INFORME DE AUDITORÍA N° 014-2021-2-5347-AC

**AUDITORIA DE CUMPLIMIENTO A GOBIERNO
REGIONAL MOQUEGUA**

**"INCUMPLIMIENTO DE ESPECIFICACIONES
TÉCNICAS EN LA ELABORACIÓN DEL EXPEDIENTE
TÉCNICO Y EN LA EJECUCIÓN DE LAS OBRAS
EXTERIORES DE LA I.E. N° 43181 SEÑOR DE LOS
MILAGROS DEL CENTRO POBLADO CHEN CHEN"**

Imagen n.º 6 Obras exteriores según expediente técnico

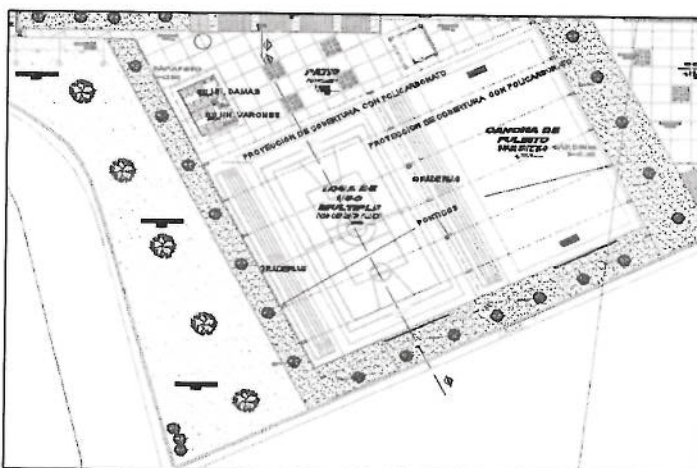
Asimismo, de la revisión a los planos del expediente técnico del proyecto, E-19 Plano de cimentación graderías, E-16 Estructura metálica cimentación, E-04 Plano de estructuras – Pabellón P-5 y P-6, (Apéndice n.º 8 – Anexo T, 8, 9 y 10) que corresponden a las graderías de la losa de usos múltiples y cancha de fútbol, pórticos que soportan la cobertura liviana de la citada área deportiva y servicios higiénicos (Imagen n.º 9), se fijaron profundidades de desplante de 0.65, 1.98 y 1.60 metros y que a estas profundidades el suelo era estable, sobre las que se iban a fundar las citadas estructuras, sin considerar que las mismas se encontraban ubicadas sobre una pequeña quebrada, la que fue conformada con un relleno no controlado y que debía ser reemplazado conforme a lo establecido en el numeral 21.2 del artículo 21 de la Norma E-050 Suelos y cimentaciones.

Imagen n.º 7
Plano de planta de obras exteriores del proyecto

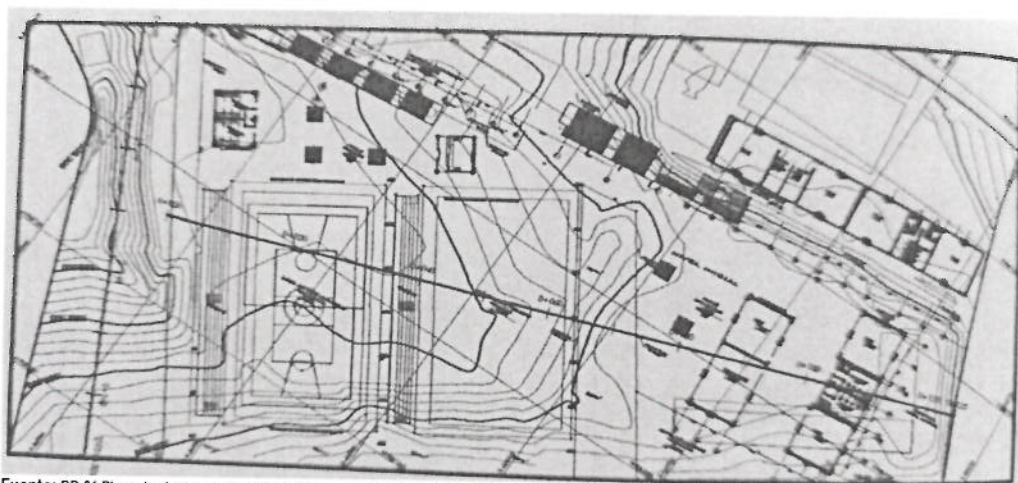
Sin embargo, esta partida 01.02.01.04 Corte con maquinaria en terreno de relleno no controlado, considerada en el capítulo III Presupuesto por partidas nuevas, con un metrado de 4432.90 m³, se encuentra sustentada en los planos: PP-01 Plano de planta y perfil en Km 0+000 al 0+141.99 (**Apéndice n.º 8 - Anexo T, 15**), ST-01 Plano de secciones transversales del Km 0+00 al 0+060, ST-02 Plano de secciones transversales del Km 0+065 al 0+125 (**Apéndice n.º 8 - Anexo T-1, 2 y 3**), los cuales no solo abarca el área de los pabellones del nivel inicial I-4 e I-4A, también abarca conjuntamente las obras exteriores del proyecto, como es la losa de usos múltiples y su gradería, cancha de fulbito y su gradería, cobertura liviana y estructura metálica y pórtico de concreto armado que cubre estas áreas deportivas, MS-2 (muro sardinel), pabellón P-6 – Servicios higiénicos, patio vereda adyacente a ambas áreas deportivas y posterior a las graderías de la losa de usos múltiples, así como la vereda posterior a la citada gradería como se advierte en la siguiente imagen:

Fotografía n.º 6: Presencia de asentamientos, fisuras y grietas en la Losa de Uso Múltiple (de concreto).

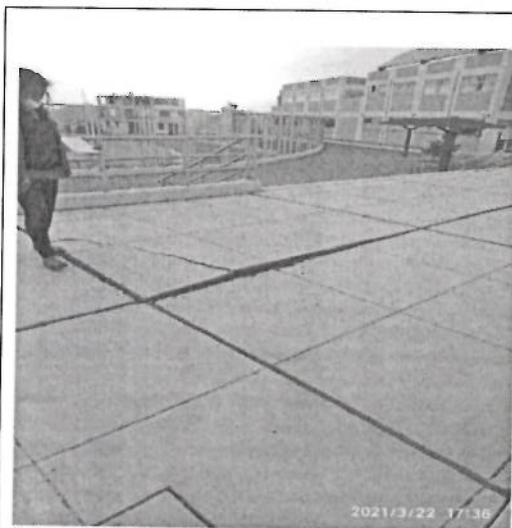
"(...) se verificó la existencia de fisuras y grietas, así como asentamientos en la Losa de Uso Múltiple (de concreto), Patio de Acceso con su muro de contención y Servicios Higiénicos; existiendo asentamientos de hasta 48, 30.5 y 35.5 centímetros, respectivamente, en la gradería de la indicada Losa, Servicios Higiénicos y Patio de Acceso; asimismo, se constata que en los referidos asentamientos convergen las zonas de mayor inclinación de la Losa de Uso Múltiple (de concreto), con sus graderías y vereda posterior, pórtico de concreto armado contiguo a la calle n.º 27, patio de acceso y los Servicios Higiénicos.

Fotografía n.º 8: Área en la que convergen asentamientos de hasta 48, 30.5 y 35.5 centímetros, respectivamente, en la gradería de la indicada Losa, Servicios Higiénicos y Patios de Acceso.

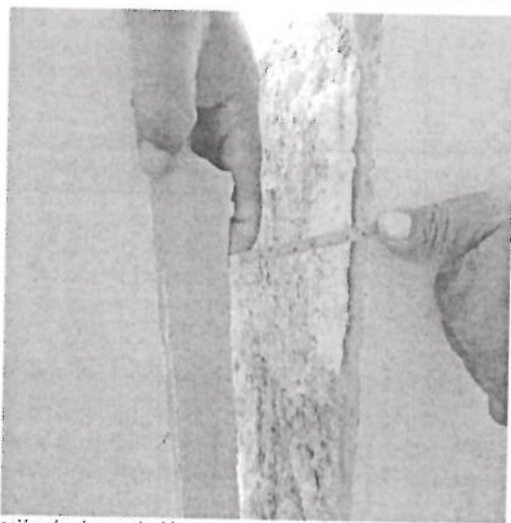
Del mismo modo, se constata que en las juntas de separación sísmica de 2.54 centímetros (1 pulgada) de las columnas de las graderías de la Losa de Uso Múltiple (de concreto) se ha producido cambios en relación a la distancia indicada, dado que existe desplazamientos, generando un distanciamiento o separación entre las mismas de 11 y 5.3 centímetros, respectivamente, en la segunda y tercera junta de separación sísmica contadas desde la zona más próximas al área ocupada por los Servicios Higiénicos; en tanto que en la primera junta de separación sísmica, ubicada en el extremo más alejado de los servicios higiénicos, presenta un aplastamiento que ha determinado que la separación sísmica actual es de 2 centímetros.

Fotografía n.º 22: Se aprecia el asentamiento de un sector del de la Cancha de Fútbol de Grass Artificial

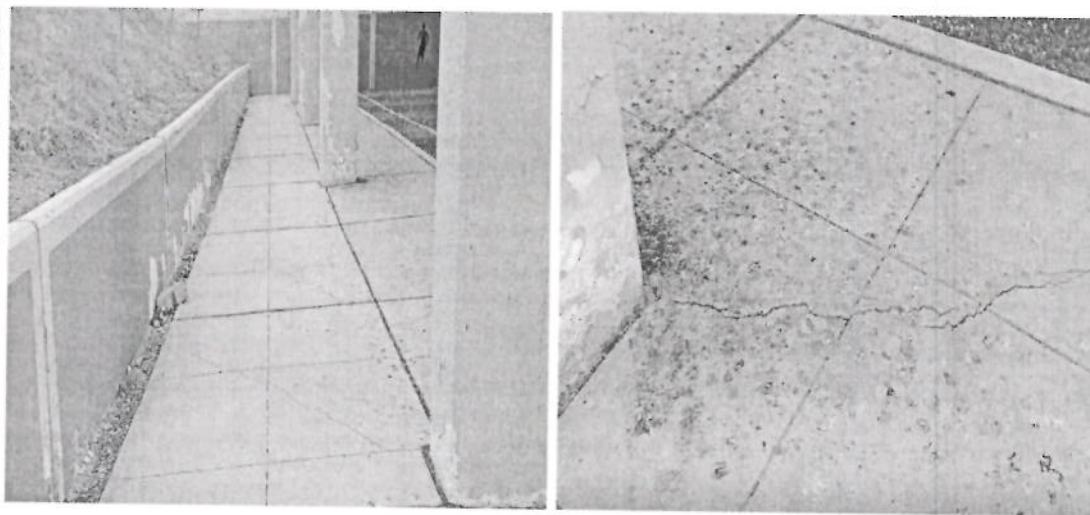
En relación a la Cancha de Fútbol de Grass Artificial se verificó el asentamiento de un área central contiguo al área de circulación y jardinera cuya longitud del área semi circular afectada (sección irregular) es de 4.53 metros, tiene un ancho máximo de 2 metros y se ubica entre la tercera y quinta columna del pórtico de concreto armado que soporta la cobertura de policarbonato existente, área que tiene un asentamiento de 12 centímetros.

Fotografía n.º 23: Se aprecia la presencia de fisuras, grietas y asentamientos en el acceso contiguo a la Cancha de Fútbol de Gras Sintético, ubicado entre la segunda y quinta columna del pórtico que soporta la cobertura de policarbonato.

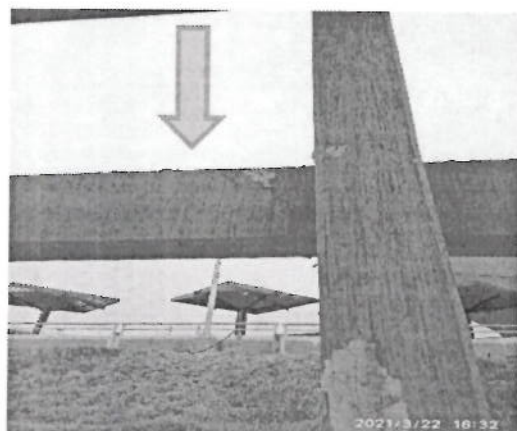
Respecto al Área de Circulación ubicada entre la Cancha de Fútbol de Grass Sintético y la Jardinera se ha verificado la presencia de fisuras, grietas y asentamientos ubicados entre la segunda y quinta columna del pórtico de concreto armado que soporta la cobertura de policarbonato, verificándose asentamientos de hasta 16 centímetros, el que además presenta una inclinación hacia la parte central y hacia el lado del muro o parapeto que lo limita de la jardinera.
